DELIBERAZIONE DELLA GIUNTA REGIONALE 14 ottobre 2019, n. 1868

D.lgs 152/2006 e ssmmii e LR 11/2001 e ssmmii - [ID\_VIP:4488] Procedura di VIA di competenza Statale relativa ad un impianto eolico da realizzare nel Comune di San Severo (FG), località "Centoquaranta - Mezzanone", e relative opere di connessione alla RTN, costituito da n.12 WTG per una potenza complessiva di 54 MWe - Proponente: Innogy Italia Spa Parere di competenza della Regione Puglia.

#### Parere espresso nella seduta del 09/07/2019 - Parere.

Stralcio Tav\_06a\_Layout\_su\_Ortofoto\_2016\_SIT\_Puglia

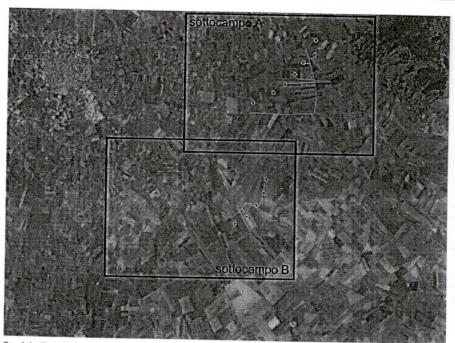
Le posizioni degli aerogeneratori sono quasi sempre esterne rispetto alle aree soggette a vincoli ambientali e paesaggistici.

Viceversa le piste di accesso di nuova realizzazione e/o sistemazione e i lavori di scavo dei cavidotti previsti in progetto, sono a più livelli interferenti con aree soggette a tutela.

Di seguito si riporta la tavola (C3.8ter) del PUG vigente con l'individuazione del luogo panoramico più vicino agli aerogeneratori e le tre fasce "A", "B" e "C":

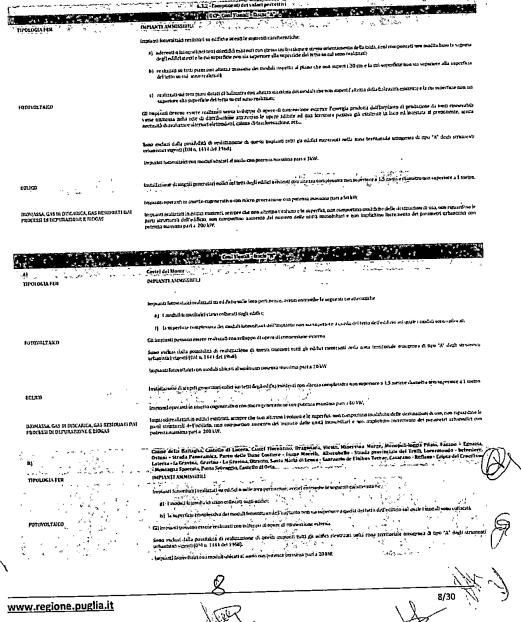
Si evidenzia che, a partire dal luogo panoramico (triangolo blu), la fascia "A" ha un raggio di azione di 4Km, la fascia "B" di 6Km, e la fascia "C" di 10Km; in particolare:

Gli aerogeneratori A1-A2-A3-A4-A5 ricadono in fascia "A".

Gli aerogeneratori A6-A7 ricadono in fascia "B".

Gli aerogeneratori A8-A9-A10-A11-A12 ricadono in fascla "C".
